Grosser Stadtrat der Stadt Schaffhausen Spezialkommission «Veloinitiative / Begegnungszone Altstadt Süd»

Vorlage des Stadtrats vom 28. April 2026: Einführung einer Begegnungszone in der «Altstadt Süd»

Bericht und Antrag der Spezialkommission vom 1. September 2026

Perimeter der Begegnungszone

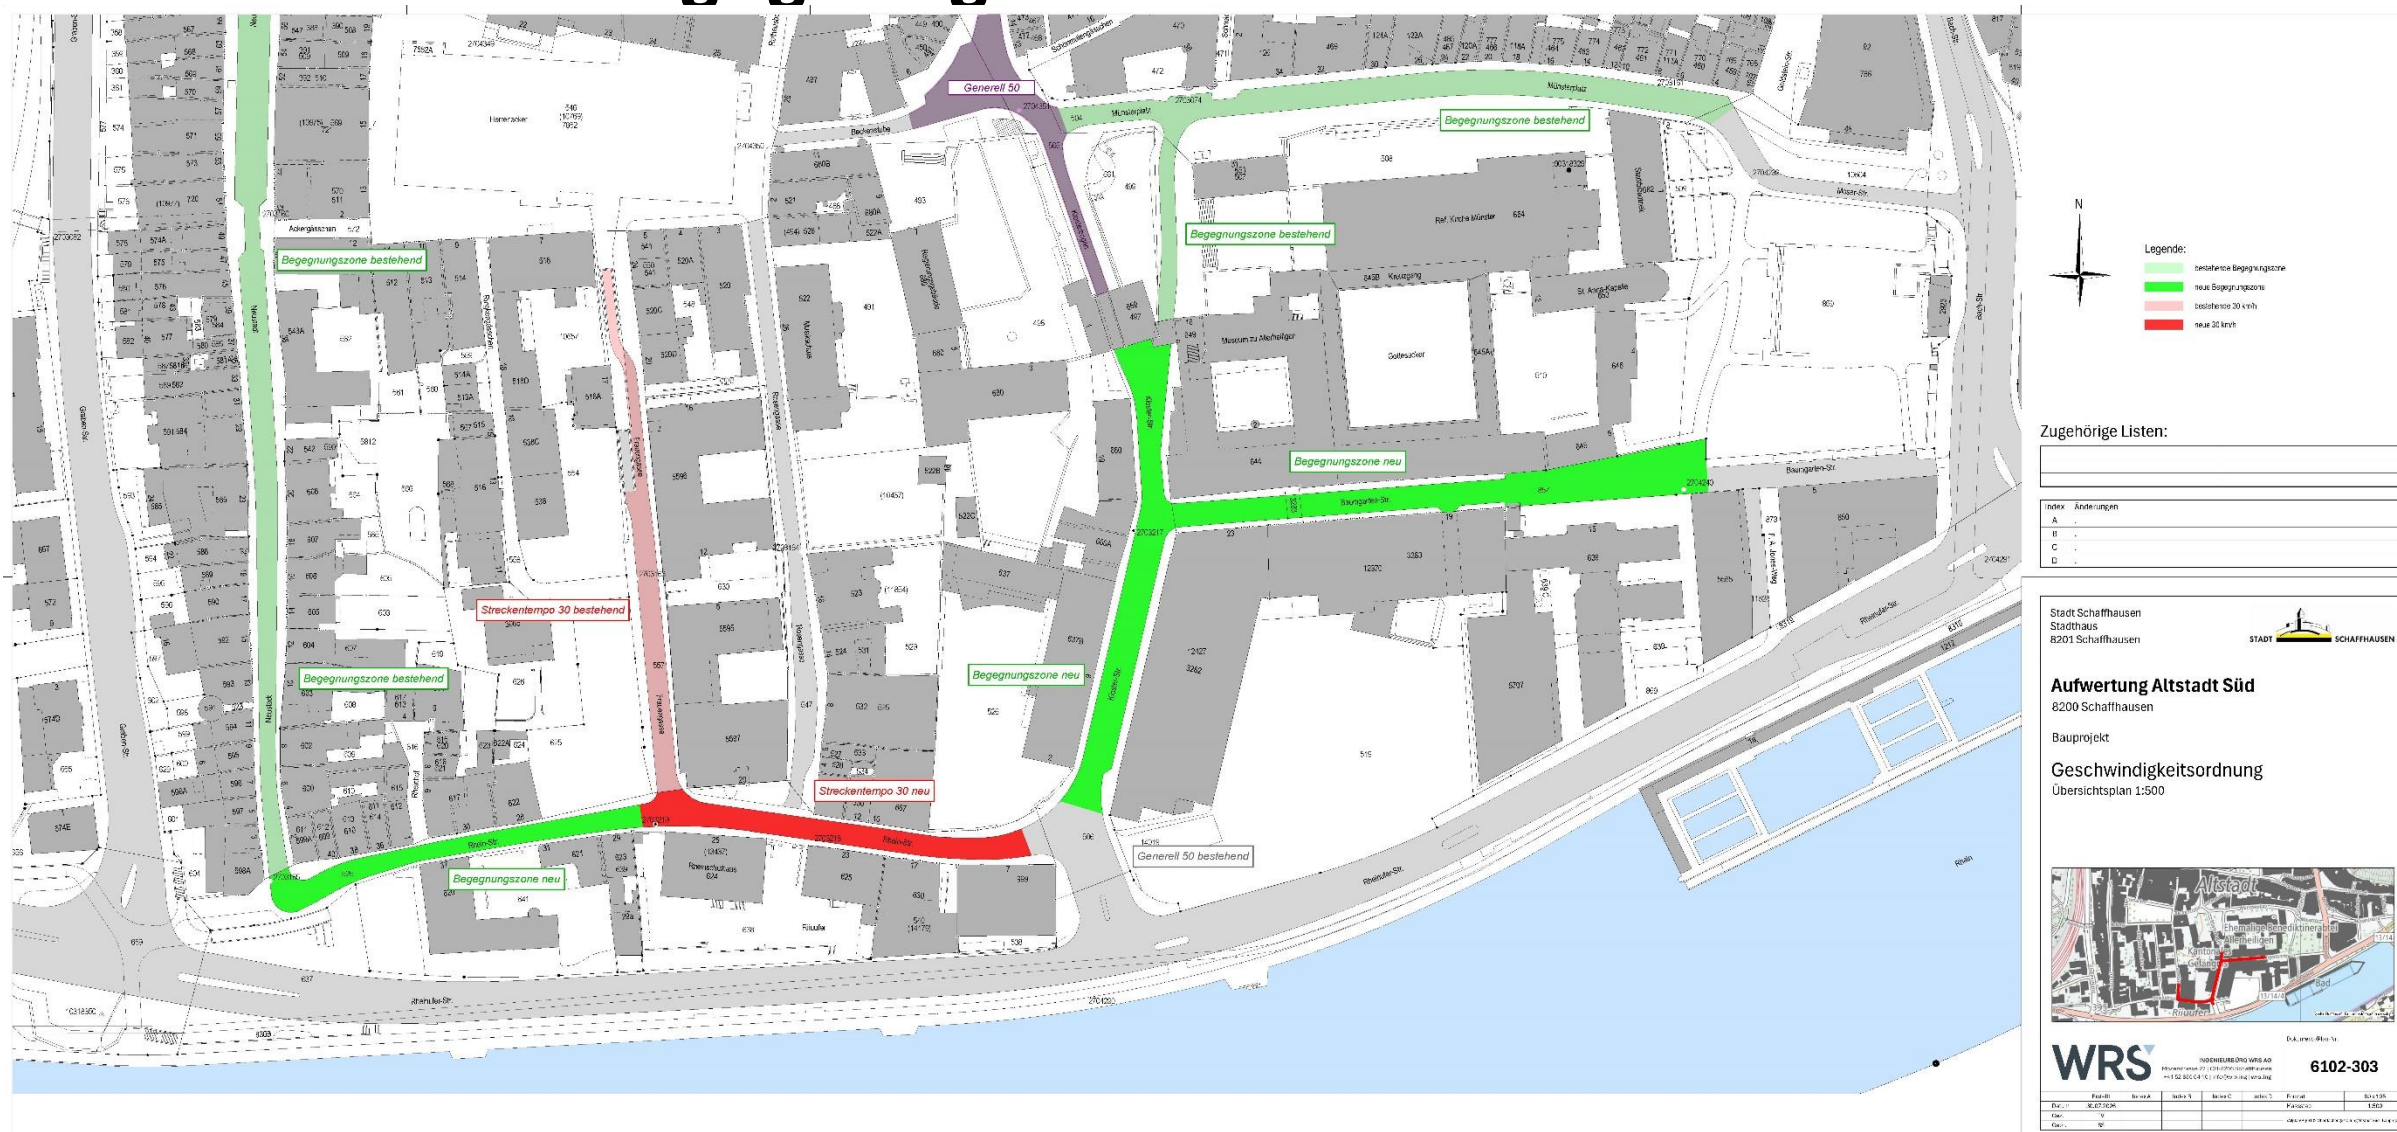
Varianten:

- Prüfung von Varianten durch Projektteam, Einführung einer Begegnungszone als Bestvariante vorgeschlagen (vgl. VdSR)
- Erneute Prüfung nach Inputs aus SPK und Austausch mit Interessensvertretungen im Hinblick auf zukünftige bauliche Massnahmen im Gebiet «Altstadt Süd»

→ SR schlägt Anpassung vor: Zufahrt zu Parkhäusern nicht in Begegnungszone, d.h.

- Rheinstrasse bis Frauengasse neu T30 (heute T50)
- Frauengasse T30 (wie heute)

Weitere Frage zum Perimeter

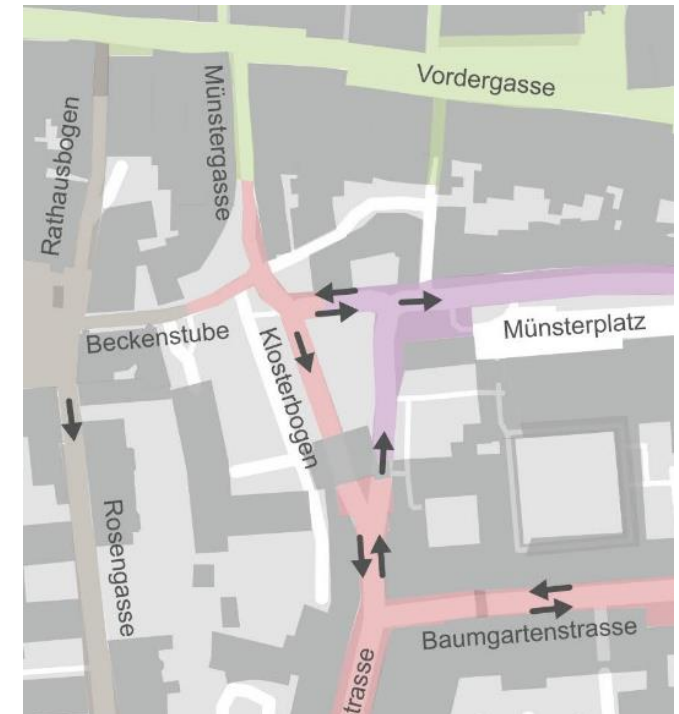
Was ich nicht verstehe: Was passiert mit dem Bereich Klosterbogen-Münstergasse-Beckenstube? Dieser Bereich ist ja momentan noch "Generell 50". Alles rundherum wäre dann Begegnungszone. Das macht keinen Sinn.

- Ausgangslage heute
 - Herrenacker von Seiten Frauengasse und Beckenstube: generelles Fahrverbot für Motorwagen, Motorräder und Motorfahrräder
 - Münstergasse: Fussgängerzone und nur mit schriftlicher Bewilligung der Polizei befahrbar

- Klosterbogen obere Strasse: Fahrverbot für Motorwagen, Motorräder und Motorfahrräder
 - Begegnungszone eingerichtet vor Einschränkung des Verkehrs beim Klosterbogen

- Vorlage konzentriert sich auf Perimeter des Projekts «Altstadt Süd»,
Bereinigung im Bereich Beckenstube wäre aber ebenfalls sinnvoll
 - Tafel «Begegnungszone» (heute am Übergang Münsterplatz-/Klosterbogen/Beckenstube)
könnte verschoben werden bzw. ersetzt durch Signalisation an der Münstergasse
(Wechsel zur Fussgängerzone) und bei der Beckenstube (Wechsel zu Fahrverbot)

- Falls SPK / GSR das beschliesst, wird der Standort der Signalisation genauer geprüft
und Begegnungszone vom Herrenacker und der Münstergasse her signalisiert.
